**Avis délibéré de l’Autorité environnementale
sur la régularisation du remblai des Mercureaux
du contournement sud-ouest
de Besançon – RN57 (25)**

n°Ae : 2020-52

Avis délibéré n° 2020-52 adopté lors de la séance du 2 décembre 2020

Figure 4 : Plan de l'aménagement de Roche-Lez-Beaupré. Source : dossier.

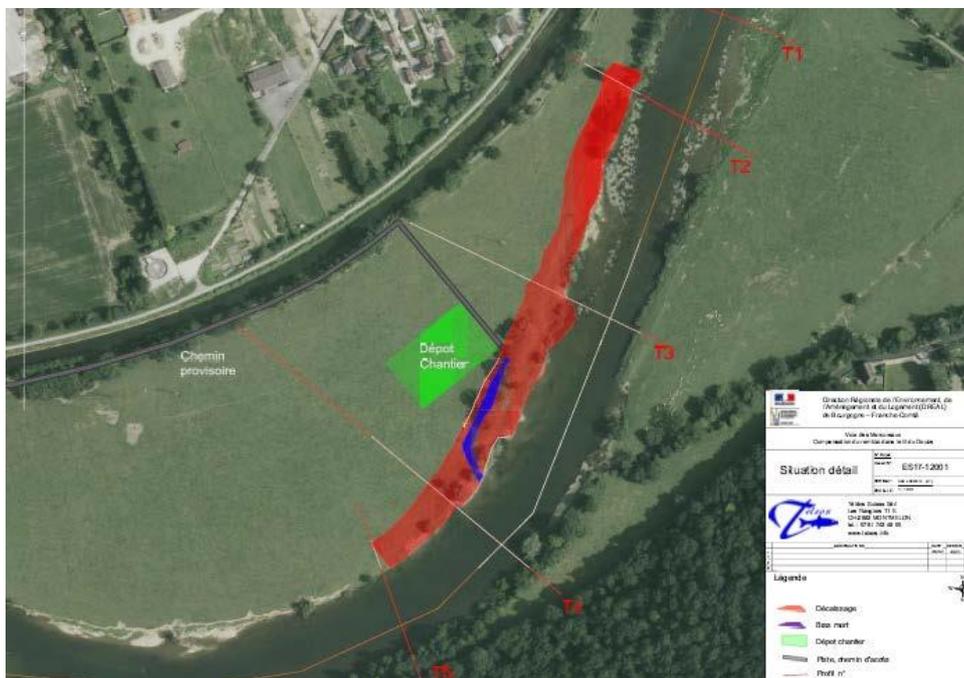
l'accès à l'eau du bétail (bovins), semis de prairie, plantation arbustes et arbres d'essences locales. Le dossier ne précise pas le devenir des déblais ;

Le dossier ne précise pas le devenir des déblais issus de cet aménagement, que ce soit à titre provisoire (stockage intermédiaire) ou définitif (valorisation ou élimination). Sans information sur cet aspect, il est difficile de conclure sur les impacts liés au devenir de ces déblais sur la biodiversité de leur site d'accueil et en particulier, sur les habitats.

Figure 5 : Plan de plantation de la haie à Rang. Source : dossier.

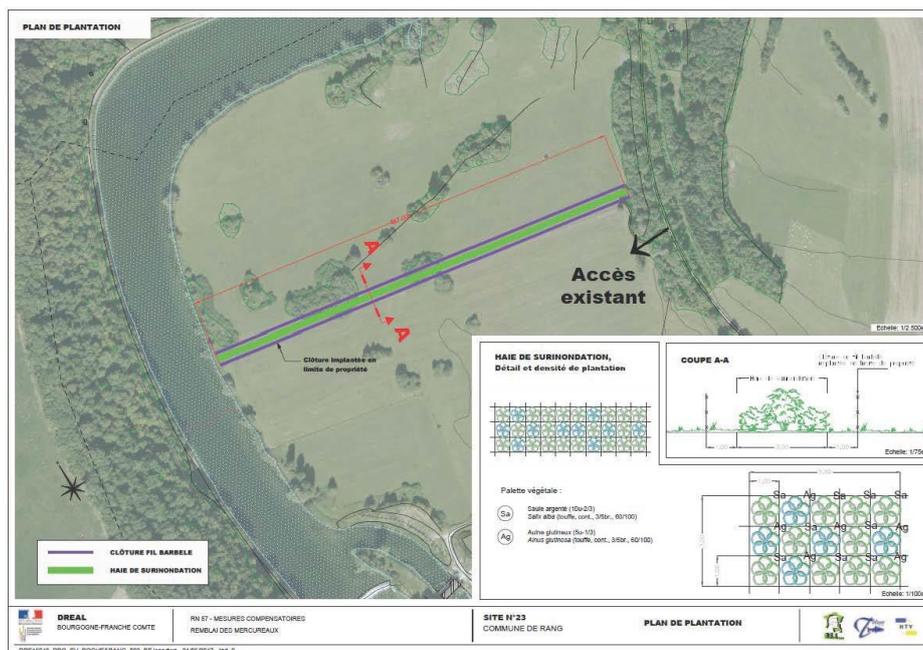
Pour le site de Rang, le projet ne prévoit l'entretien du dispositif (haie, clôture) que pendant dix années. La question de la pérennité du dispositif au-delà de ces 10 années s'impose pour un projet

dont le principal intérêt est de compenser la perte de volume d'expansion de crues pour les crues de fréquence centennale...⁹

L'Ae recommande de poursuivre l'entretien de la haie prévue à Rang au-delà des dix années prévues et de proposer des solutions garantissant cet entretien sur la durée de vie du remblai des Mercureaux.
